COMUNE DI CESENA - QUARTIERE NOVELLO - COMPARTO 1A-1B

TITOLO:
AGGIORNAMENTO DELLA VALUTAZIONE DEL CLIMA ACUSTICO DEL PIANO URBANISTICO ATTUATIVO (P.U.A.)
Comparti 1a-1b-2-3-4-5

INTEGRAZIONE ALLE VALUTAZIONI

(RICHIESTE DA ARPAE

CONSIDERAZIONI SUL LIVELLO DI RUMORE DIURNO E NOTTURNO DELLA CENTRALE DEL GAS METANO DI RETE HERA

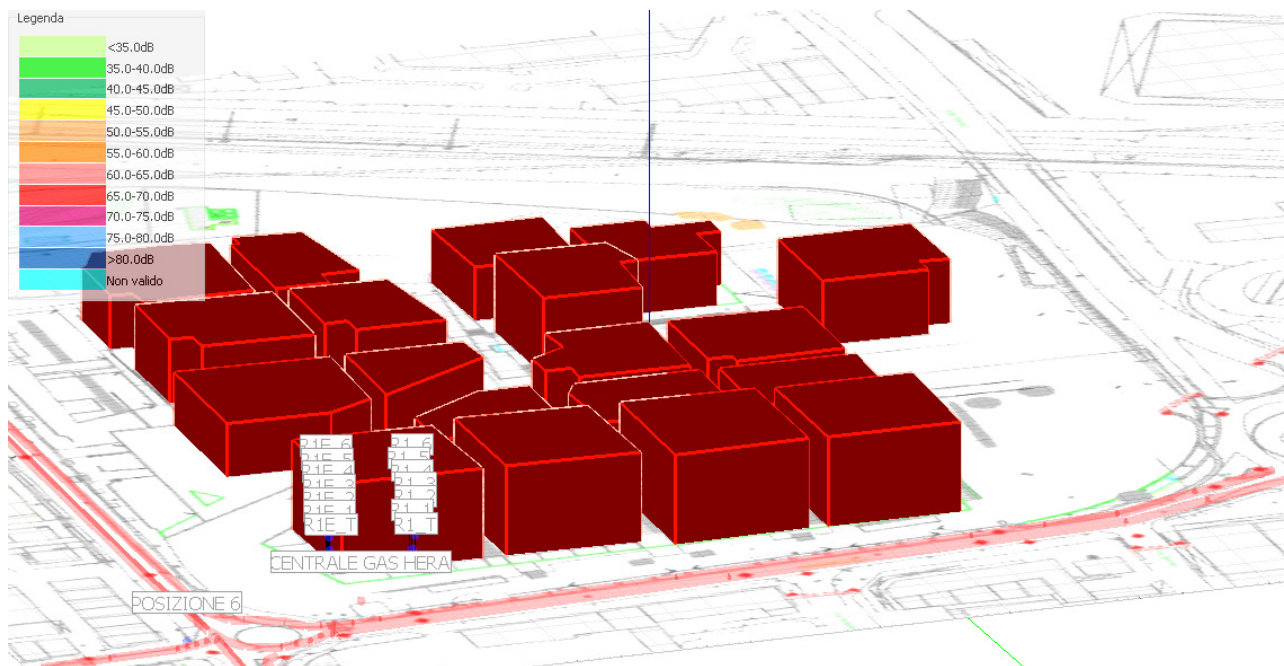
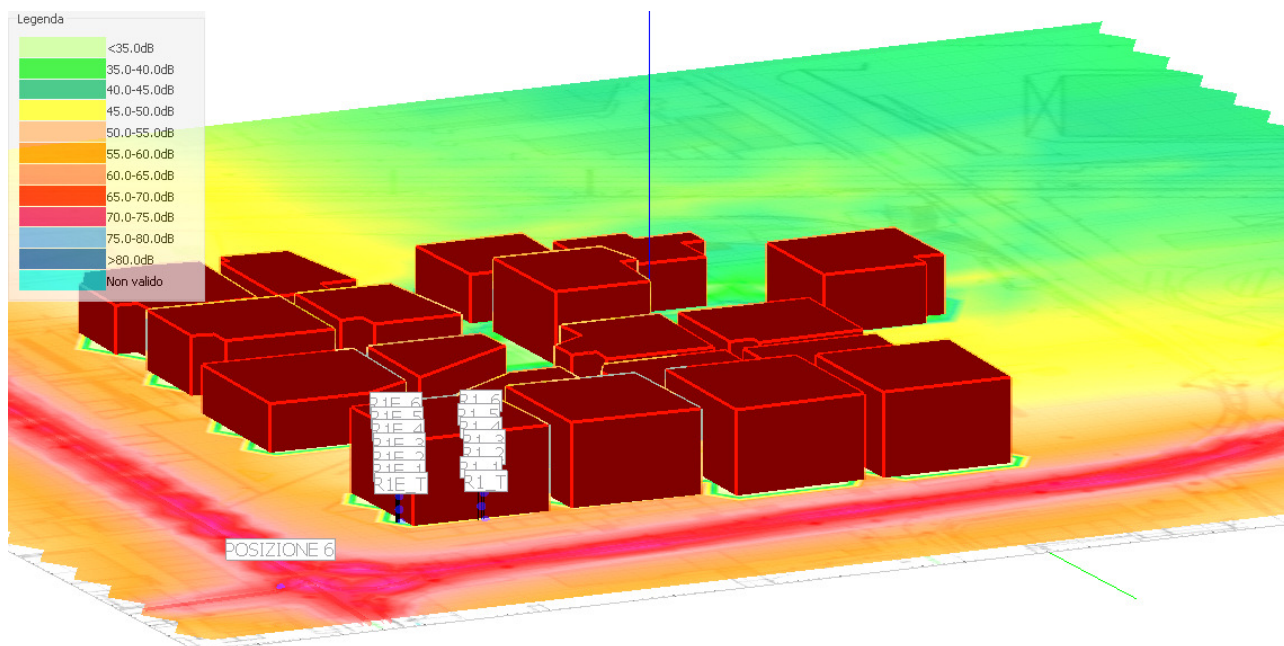
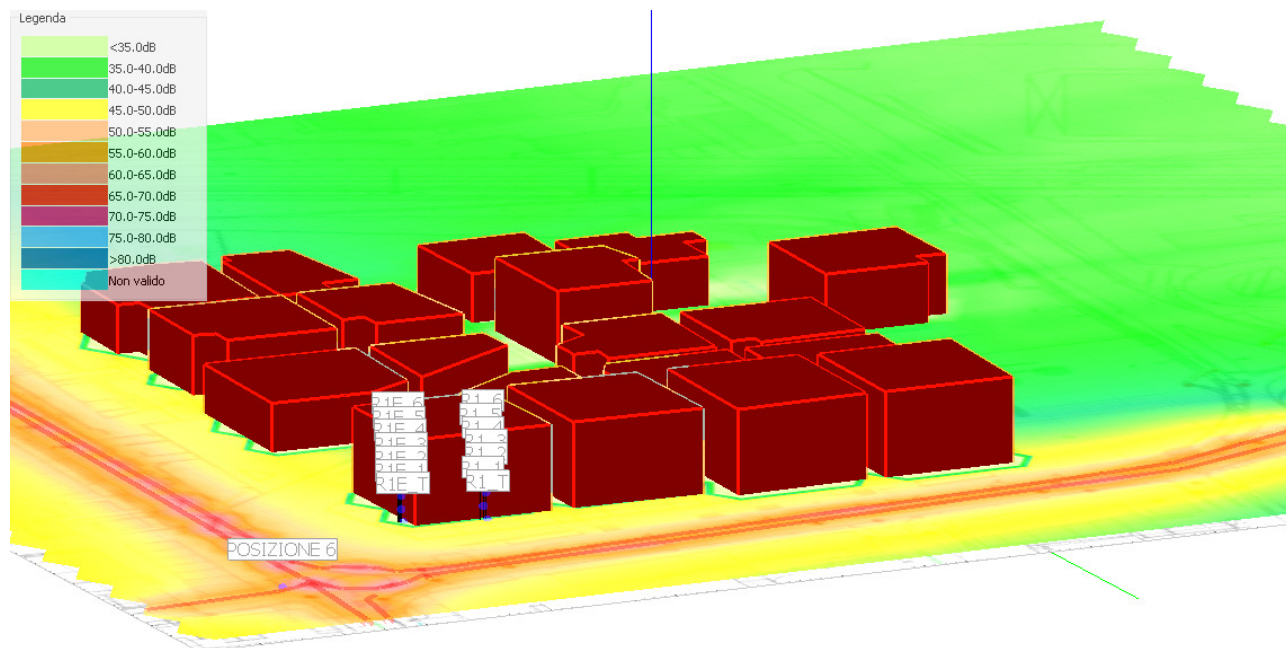
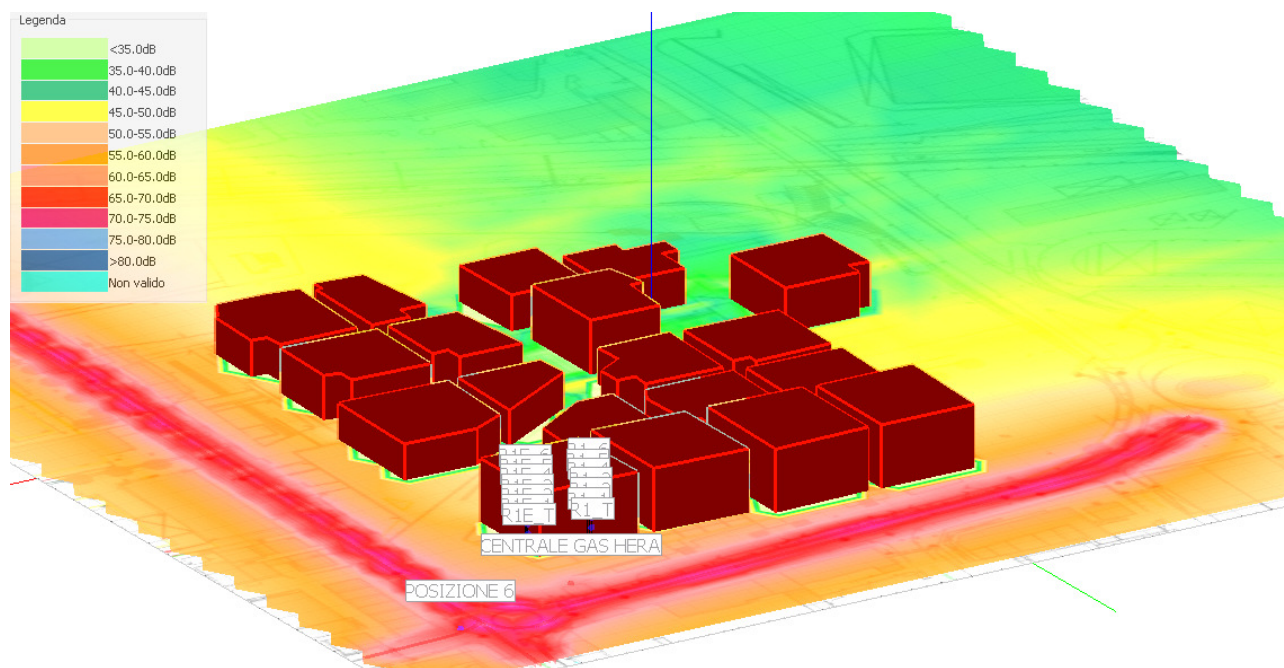
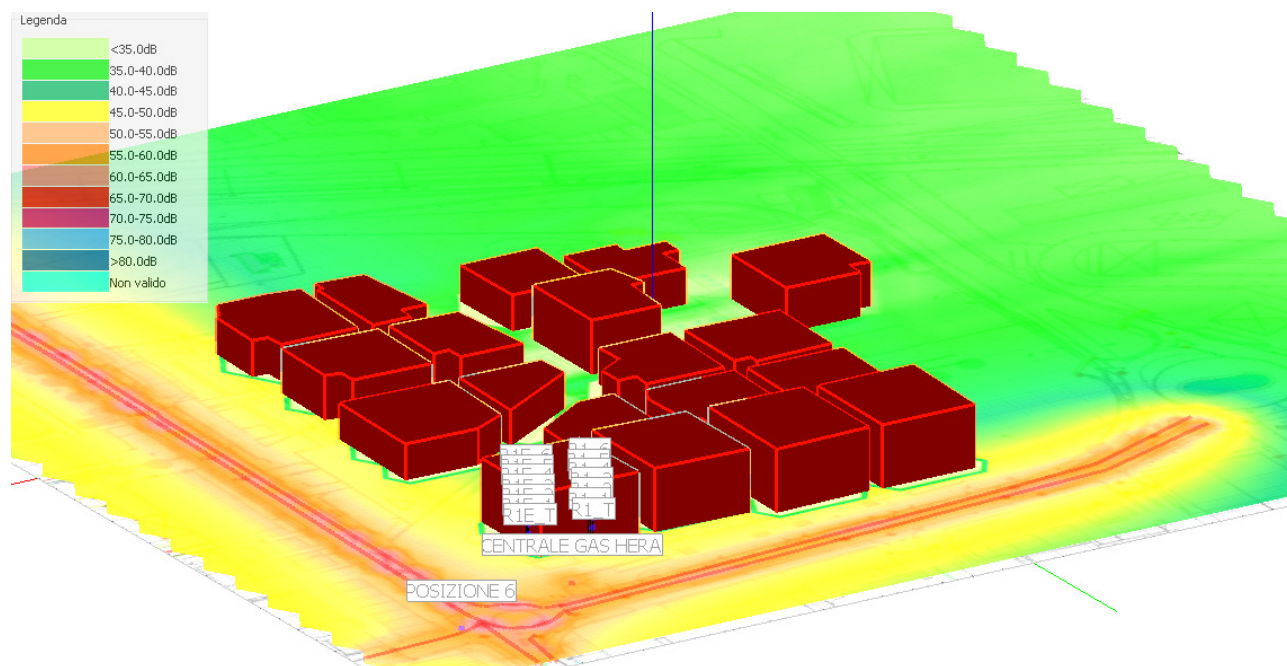
1. In merito all'adeguamento della cabina di zona di decompressione del gas metano, si chiede di conoscerne la localizzazione e se prossima o interna al comparto la sua valutazione acustica;

LOCALIZZAZIONE E VALUTAZIONE DEL CLIMA ACUSTICO DELLA CABINA DI ZONA DI DECOMPRESSIONE HERA (COMPENSIVA DEI VALORI DIFFERENZIALI RICHIESTI NELLA RIUNIONE DEL 06/11/2017) – PAG. 17

Per la simulazione del clima acustico derivante dal rumore emesso dalla centrale del gas metano di proprietà Hera si considera cautelativamente un livello di emissione di 80 dB(A) ad un'altezza di 1,5 metri.

**VALUTAZIONE DEL CLIMA ACUSTICO
PER LA MODIFICA DELLA BARRIERA ACUSTICA
GIÀ AUTORIZZATA CON LA VAS DEL 2011**

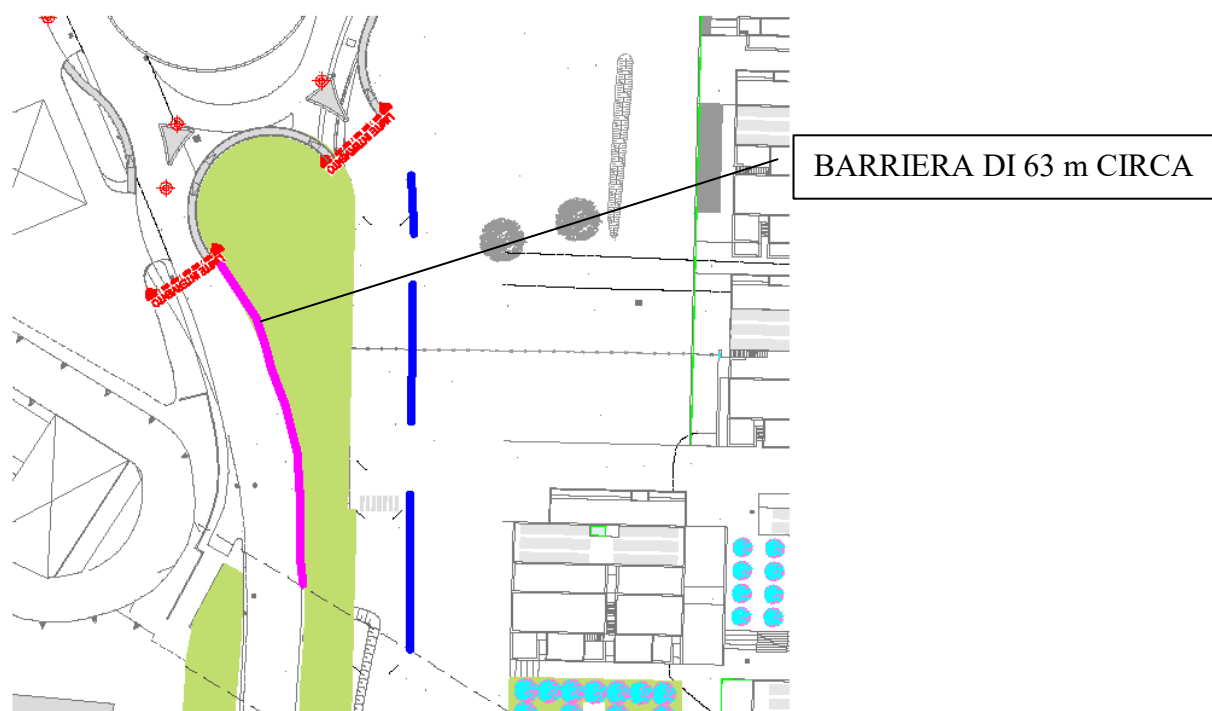
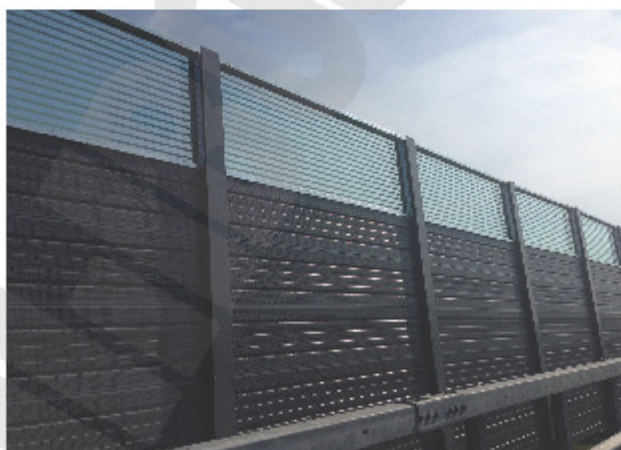
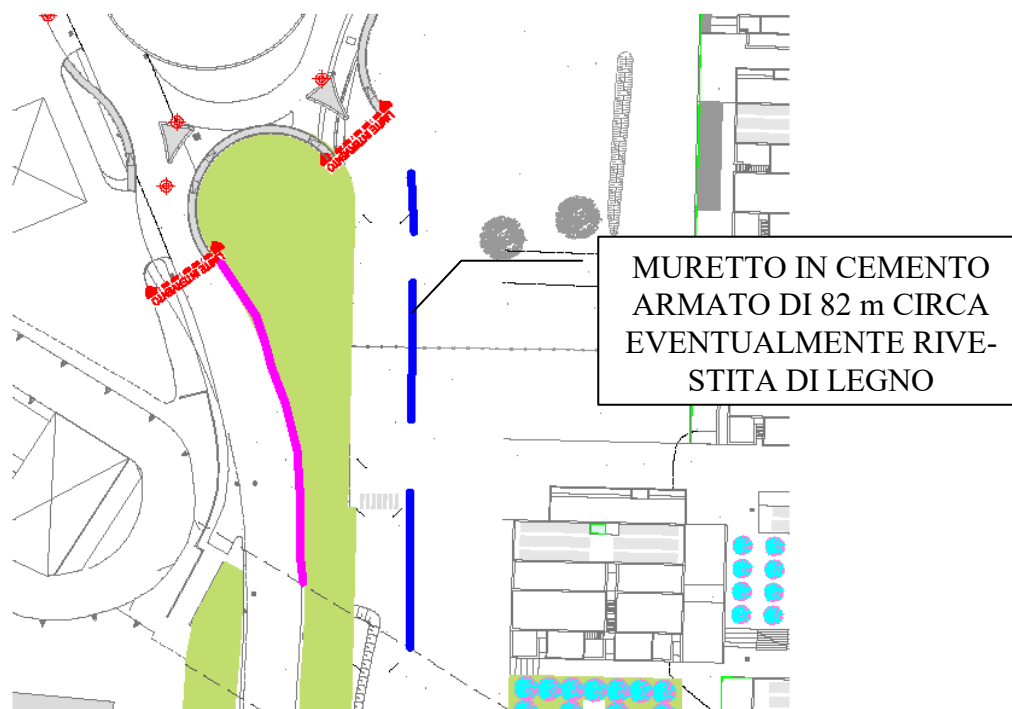
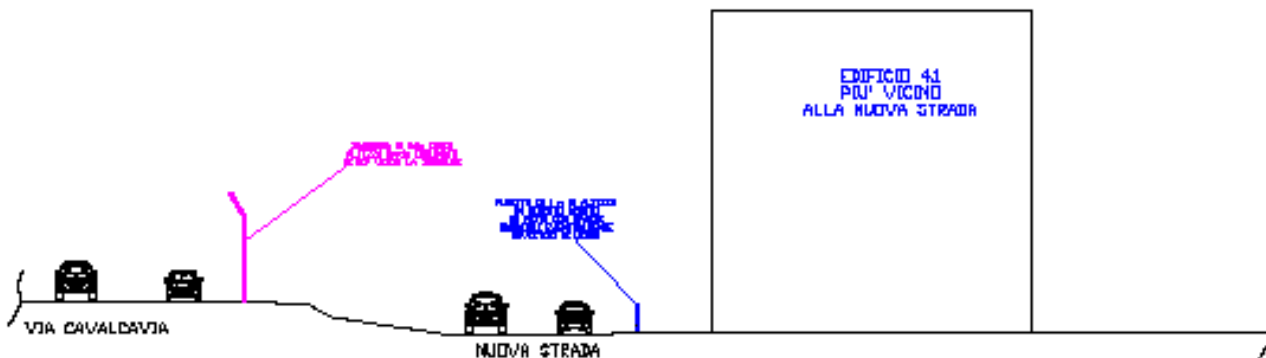
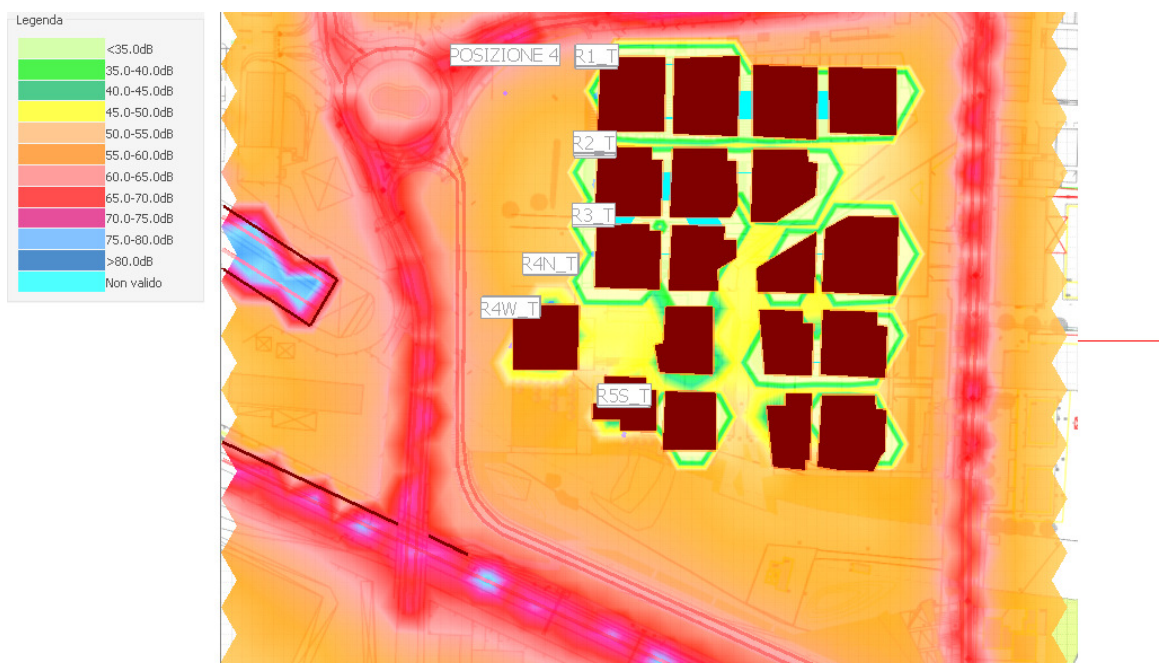
5. Dal momento che il progetto precedentemente valutato (2011) prevede la realizzazione di mitigazioni acustiche lungo la via Cavalcavia (barriera antirumore), indispensabili per il comparto in attuazione, se ne richiedono i dettagli progettuali e tecnici.

VALUTAZIONE DEL CLIMA ACUSTICO PER LA MODIFICA DELLA BARRIERA ACUSTICA GIA' AUTORIZZATA CON LA VAS DEL 2011 COMPRENSIVA DELLE CARATTERISTICHE TECNICHE E PROGETTUALI DELLE NUOVE BARRIERE E DELLA SEZIONE (RICHIESTA NELLA RIUNIONE DEL 06/11/2017)– PAG. 32

Originalmente era stata progettata una barriera che copriva complessivamente 126 metri circa ed aveva un'altezza pari a m. 3.0 con un dispositivo aggiuntivo sulla parte superiore della barriera, lungo m. 1, inclinato di circa 60° verso la sorgente sonora, in modo da attenuare i fenomeni di diffrazione.

Per l'abbattimento e la riflessione del rumore della nuova strada soprattutto del comparto 1B ma che riduce i livelli di rumore immesso anche nel comparto 1A, saranno installati muretti di altezza di 1 metro circa di conglomerato cementizio semi-asciutto composto da cemento tipo 2 / A – LL 42,5 R con un dosaggio minimo di 450 / 500 kg./m³ miscelato con inerti certificati CE, di cava o di fiume vagliati e lavati, pietrisco frantumato, sabbia eterogenea di composizione prevalentemente silicia, il tutto compattato con vibratori ad alta frequenza.

La lunghezza complessiva della barriera è di circa 82 m comprensiva dei due varchi carrabili larghi 8 metri circa ciascuno.
